Objet : Rapport d'expertise géotechnique
Voie de contournement en zone de contraintes de glissements de terrain
Château-Richer (Québec)
Référence d'Englobe : 10-02110599.000-0100-GS-R-0001-00

Nous vous transmettons, par la présente, l'état de la situation relative à la réalisation d'une voie de contournement dans une zone exposée aux glissements de terrain.

Image 1 : Zones de contraintes dans le secteur à l'étude.

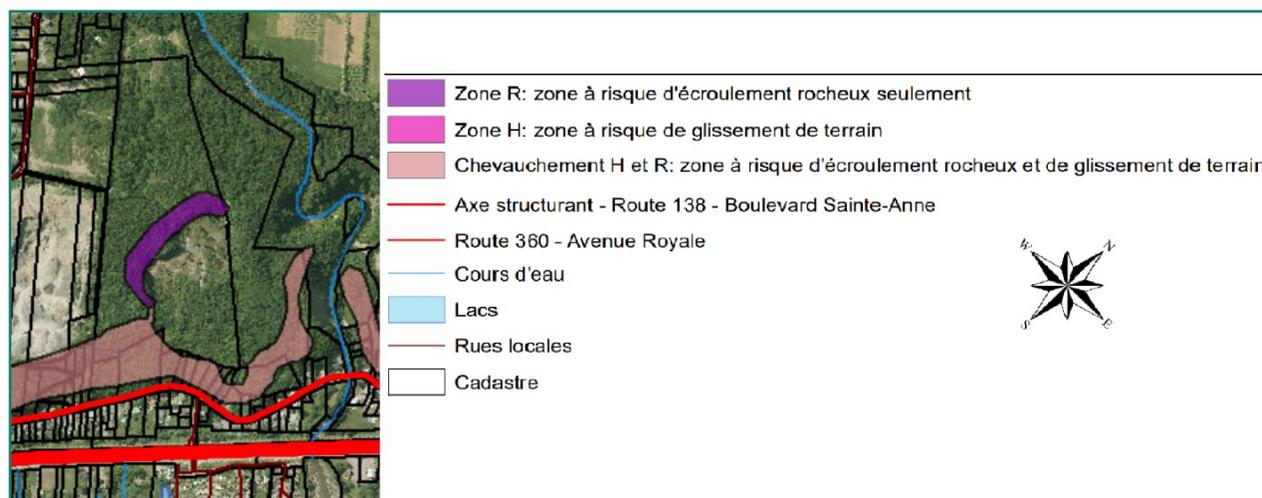
Tel que montré sur l'image ci-dessous, la zone de pente longeant le nord de la route 360 est cartographiée par un chevauchement H et R, soit une zone de glissement de terrain et d'éroulement rocheux. Tandis qu'en amont du tracé, l'ancienne zone d'exploitation de pierre est affectée par une zone R à risque d'éroulement rocheux.

Image 2 : Tracé proposé superposé au relief LiDAR.

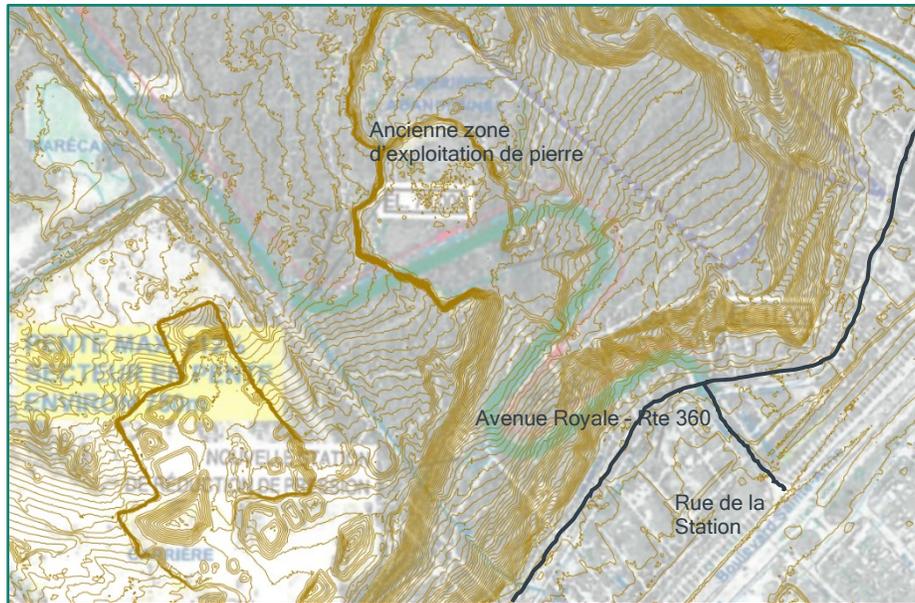
Selon la proposition de tracé de Stantec, la voie de contournement figurée en vert sur l'image 1 débiterait à la jonction de la rue de la Station et de l'avenue Royale (route 360) à Château-Richer.

Le tracé longerait la base de la pente en montant progressivement vers l'ouest avant de bifurquer au pied d'un massif rocheux. La voie se poursuit vers l'est pour pénétrer dans l'ancienne zone d'exploitation avant de remonter vers le nord.

Le site à l'étude est principalement marqué par une pente ascendante longeant l'axe de l'avenue Royale. La hauteur de la pente varie de 25 à 30 m, avec un profil moyen de 37 degrés par rapport à l'horizontale (voir photo 1). Dans l'axe du tracé préliminaire visible en vert sur le fond de l'image 2, la pente s'adoucit à 30 degrés (voir photo 2).
